GEMEINSAME EXPERTENTAGUNG FÜR DIE DEM EUROPÄISCHEN
ÜBEREINKOMMEN ÜBER DIE INTERNATIONALE BEFÖRDERUNG
VON GEFÄHRLICHEN GÜTERN AUF BINNENWASSERSTRASSEN
(ADN) BEIGEFÜGTE VERORDNUNG
(ADN-SICHERHEITSAUSSCHUSS)
(26. Tagung, Genf, 27. bis 30. Januar 2015)

PROTOKOLL ÜBER DIE SECHSUNDZWANZIGSTE SITZUNG DER GEMEINSAMEN
EXPERTENTAGUNG FÜR DIE DEM EUROPÄISCHEN ÜBEREINKOMMEN ÜBER DIE
INTERNATIONALE BEFÖRDERUNG VON GEFÄHRLICHEN GÜTERN AUF
BINNENWASSERSTRASSEN BEIGEFÜGTE VERORDNUNG
(ADN-SICHERHEITSAUSSCHUSS)*
(Genf, 27. bis 30. Januar 2015)

Vorgeschlagene Änderungen der dem ADN beigefügten Verordnung, die am 1. Januar 2017 in Kraft treten

Beispiele für die Stauung und Trennung der Container

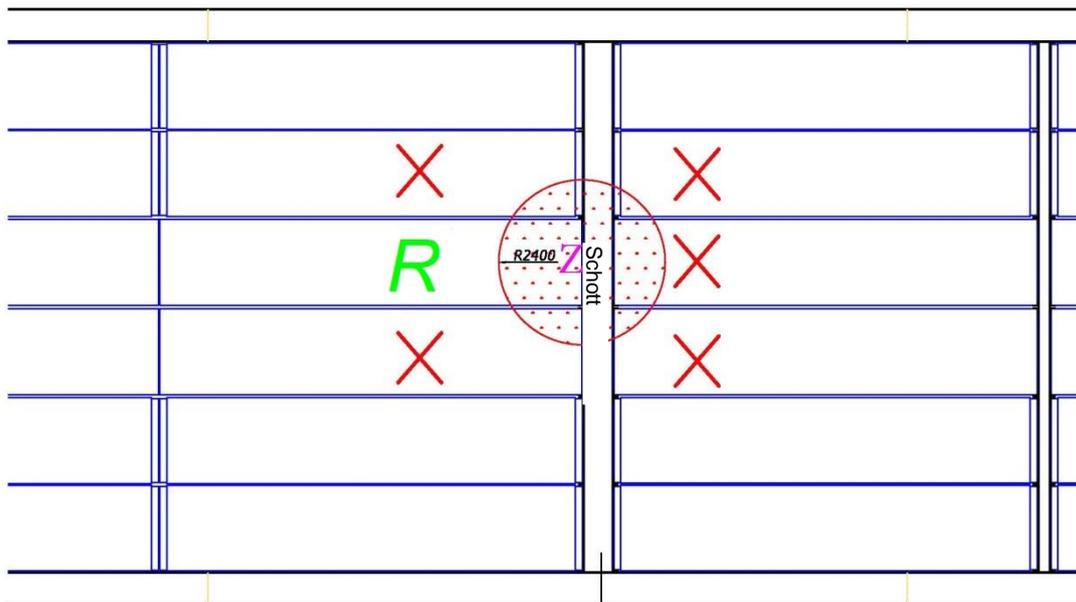
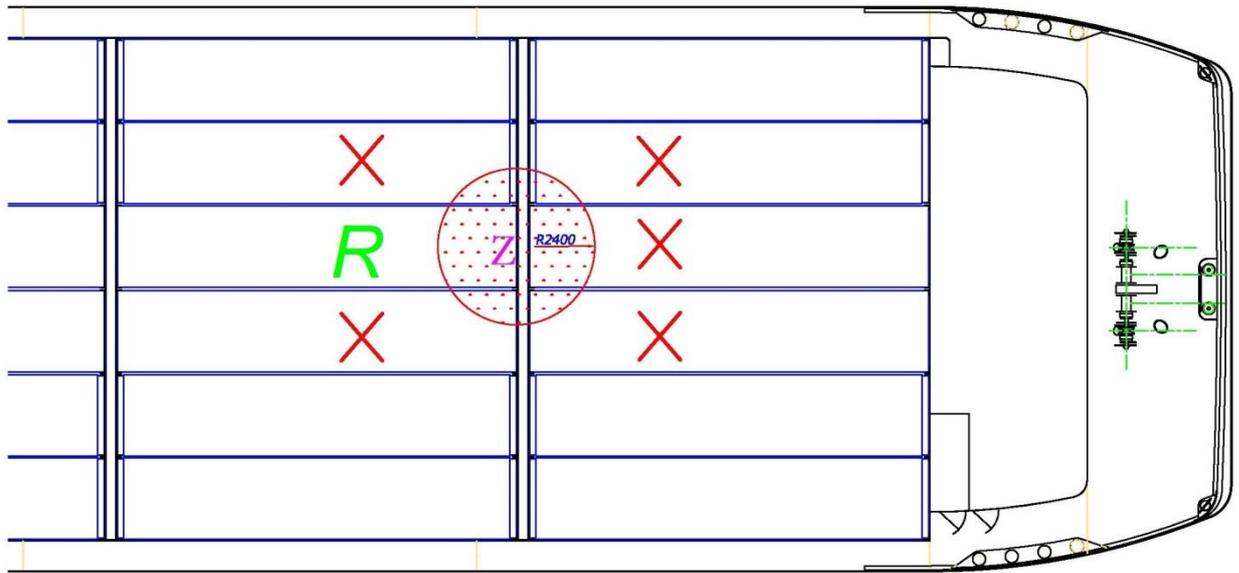
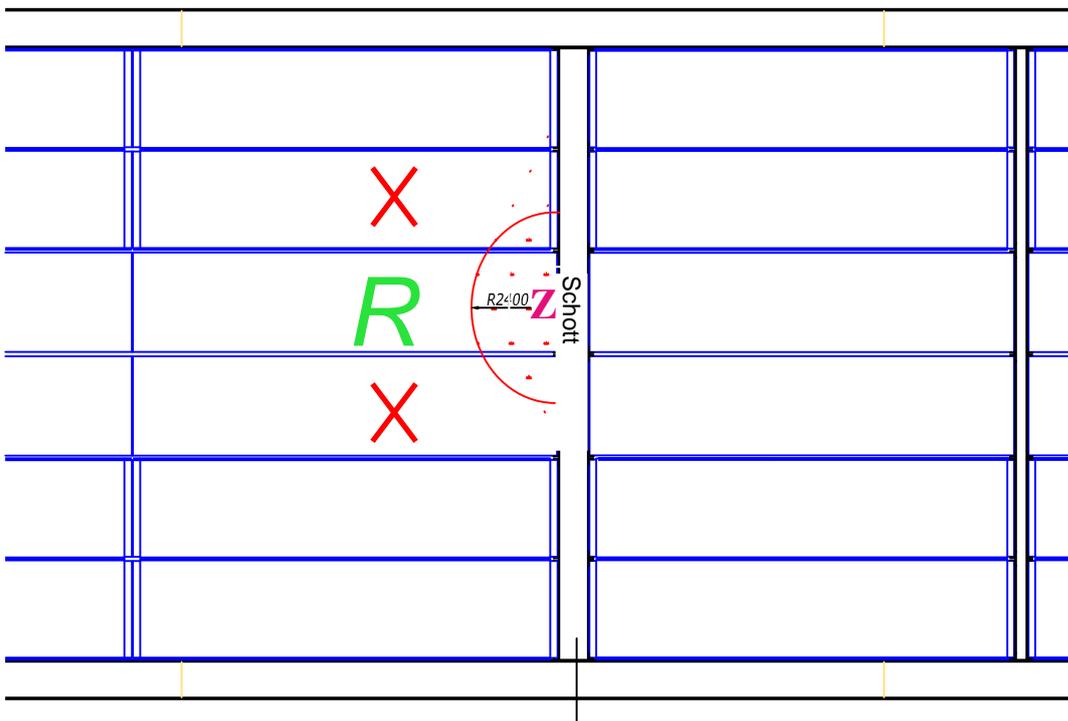
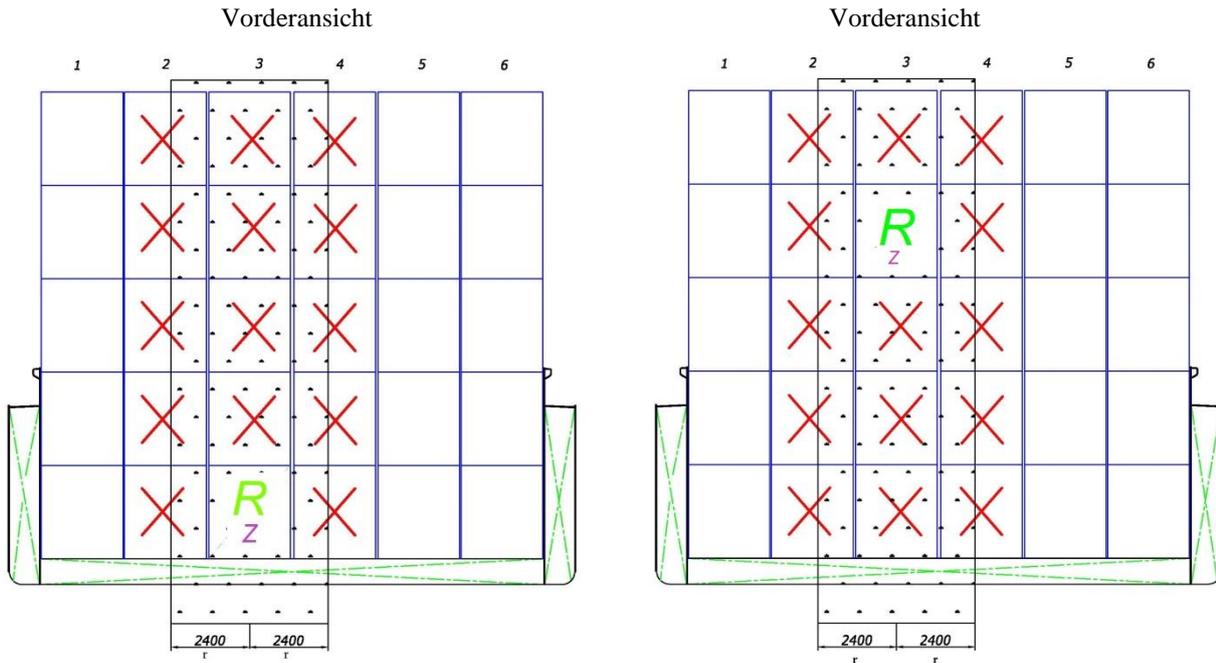
7.1.4 Folgenden neuen Absatz 7.1.4.4.4 einfügen:

„7.1.4.4.4 Außen an einem geschlossenen Container angebrachte elektrische Anlagen dürfen mit beweglichen elektrischen Kabeln nach Unterabschnitt 9.1.0.56 verbunden und in Betrieb genommen werden, wenn

enthalten. Diese Voraussetzung gilt als erfüllt, wenn kein Container, der die oben genannten Stoffe enthält, in einem zylindrischen Bereich mit einem Radius von 2,4 m um die elektrischen Anlagen und von unbegrenzter vertikaler Ausdehnung gestaut ist.

Diese Voraussetzung gilt nicht, wenn Container mit elektrischen Anlagen, die nicht vom Typ „bescheinigte Sicherheit“ sind, und Container, die die oben genannten Stoffe enthalten, in getrennten Laderäumen gestaut sind.
